Ref.: Licitación Pública Nº 07/2020

Obra: "AMPLIACION EDIFICIO PABELLON VENEZUELA (UNC)"

CIRCULAR ACLARATORIA CON CONSULTA Nº3

Respuesta: DETALLE CANALETAS CIELO ABIERTA

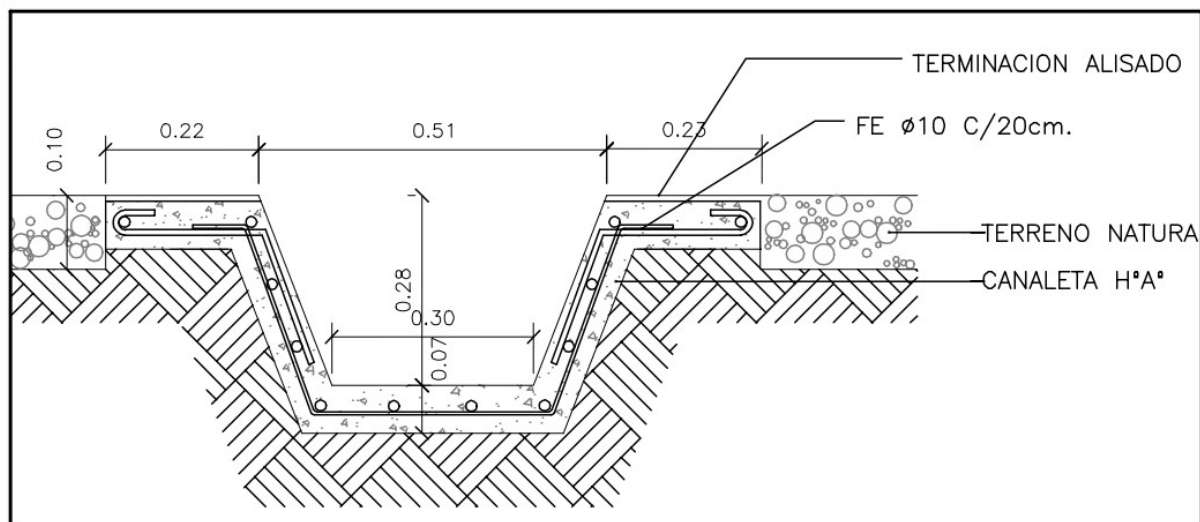
Se solicita detalle de la canaleta de evacuación pluvial en PB.
